Datum	20 mei 2020	Behandeld door	Harry Killaars
Onze referentie		Doorkiesnummer	(06-53625089)
Uw referentie	R.K. Jansen	E-mail	harry.killaars@brandweermwb.nl
Uw brief van	Mail 15 mei 2020	Onderwerp	Bestemmingsplan Oosterhout Zuid 2017, herziening 1 Europaweg 15.

Naar aanleiding van de aanvraag op 15 mei 2020 en verschillende mails treft u hierbij aan het advies in zake art 13.3 van het Besluit externe veiligheid Inrichtingen.

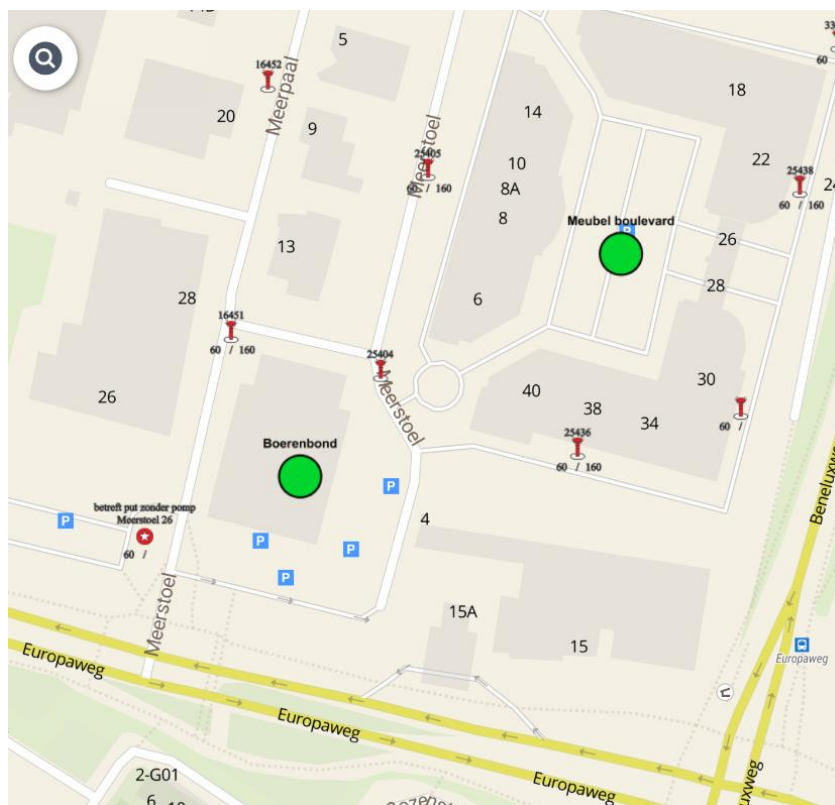
Het advies heeft betrekking op de aanvraag van een RO besluit in de nabijheid van een LPG tankstation en de autoweg A27. In de Notitie externe veiligheid d.d. 13 mei 2020 versie 1.0 is de aanleiding van de herziening van het bestemmingsplan beschreven.

De aanpassingen van de herziening verbeteren de veiligheid en houden het groepsrisico op een acceptabeler niveau en derhalve stemmen wij in met deze aanpassingen.
